GEMEINSAME EXPERTENTAGUNG FÜR DIE DEM ÜBEREINKOMMEN ÜBER
DIE INTERNATIONALE BEFÖRDERUNG VON GEFÄHRLICHEN GÜTERN
AUF BINNENWASSERSTRÄßEN (ADN) BEIGEFÜGTE VERORDNUNG
(SICHERHEITSAUSSCHUSS)
(36. Tagung, Genf, 27. - 31. Januar 2020)
Punkt 6) der vorläufigen Tagesordnung
Berichte informeller Arbeitsgruppen

Bericht der informellen Arbeitsgruppe „Membrantanks“

Eingereicht von Belgien, Frankreich und den Niederlanden^{1,2}

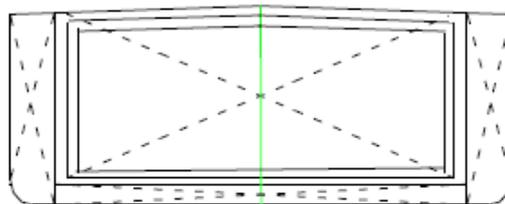
„1.2.1 **Ladetanktyp:**

- a) **Unabhängiger Ladetank:** Ein Ladetank, der fest eingebaut, vom Schiffskörper jedoch unabhängig ist;
- b) **Integraler Ladetank:** Ein Ladetank, der Bestandteil des Schiffskörpers ist und durch die Außenhaut oder von der Außenhaut getrennte Wände begrenzt wird;
- c) **Ladetankwandung nicht Außenhaut:** Ein integraler Ladetank, dessen Boden und Seitenwände weder die Außenhaut des Schiffes noch einen unabhängigen Ladetank bilden;

d) Membrantank: Ein integraler Ladetank, der aus einer dünnen, flüssigkeits- und gasdichten Schicht (Membran) und einer Isolierung besteht, die durch die angrenzende innere Rumpf- und Bodenkonstruktion eines Doppelhüllenschiffes gestützt werden.
